## **Merknader til forslag til detaljregulering med konsekvensutredning Marineholmen, Bergenhus**

**Gnr. 164, bnr. 353 mfl.**

**Saksnummer:** 2016/23214

**Arealplan-ID:** 65320000

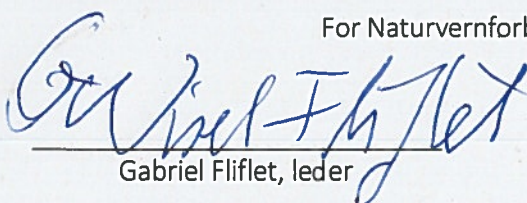
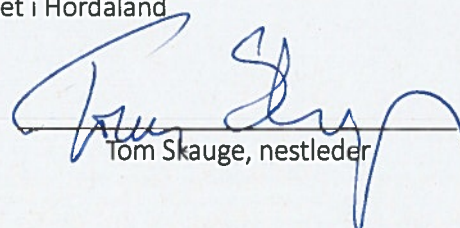
Vi har valgt Marineholmen som pilot. Vi har selvsagt ikke detaljoversikt over antallet parkeringsplasser her, men vår telling gir et tentativt tall på parkeringsplasser i området inkludert parkeringshus, parkeringstak og parkeringskjeller på mellom 750 og 850. Marineholmen har som kjent kort vei til Bybane og buss.
